## BOLETÍN DE SERVICIO

VENTANILLA DE ENTRADA DE AIRE AUTOMÁTICA EN EL TARRO BALANCE (AIRBOX) PARA MOTORES ROTAX 80HP TURBO CARGADOS.

**SB-Ibis-003**

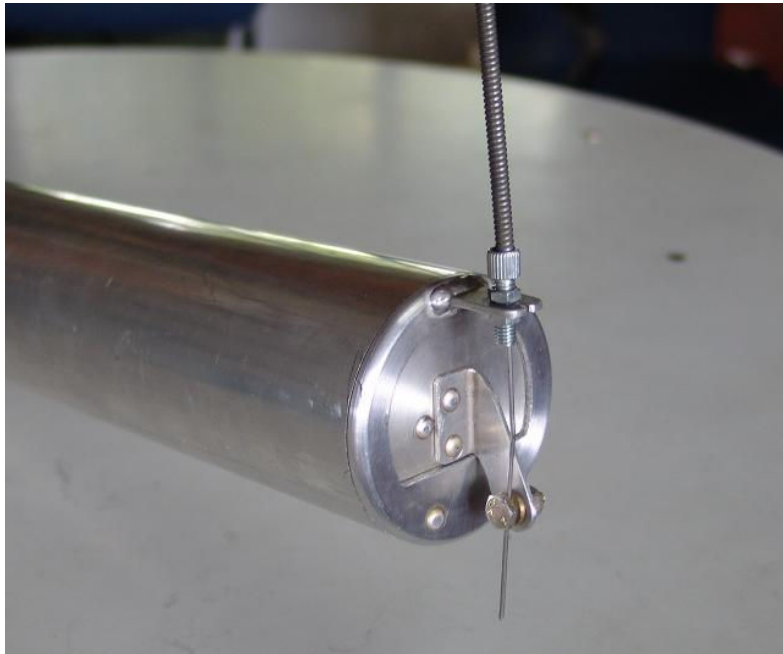
**INSTRUCCIÓN.** En el Tarro Balance (Airbox), donde se encuentra la ventanilla de entrada automática de aire, se debe realizar una modificación, se debe suprimir este sistema y ser remplazado por un sistema manual operado por medio de una guaya desde el interior de la cabina.

Se debe retirar esta tapa donde se encuentra la ventanilla de entrada de aire automática, para realizar una nueva con una modificación, y guardando el mismo diámetro del tarro balance del sistema Turbo (Airbox), la modificación consiste en realizar una ventana en el centro de la nueva tapa que se acciona por medio de una guaya manual desde el interior de la cabina. Como se muestra en la siguiente ilustración.

Esta tapa debe conservar el diámetro interno del tarro balance del sistema Turbo (Airbox), para introducirlo en el, una vez listo este proceso, se debe soldar la tapa al tarro balance (Airbox), y posteriormente se adapta una guaya en el sistema que se acciona manualmente desde el interior de la cabina.
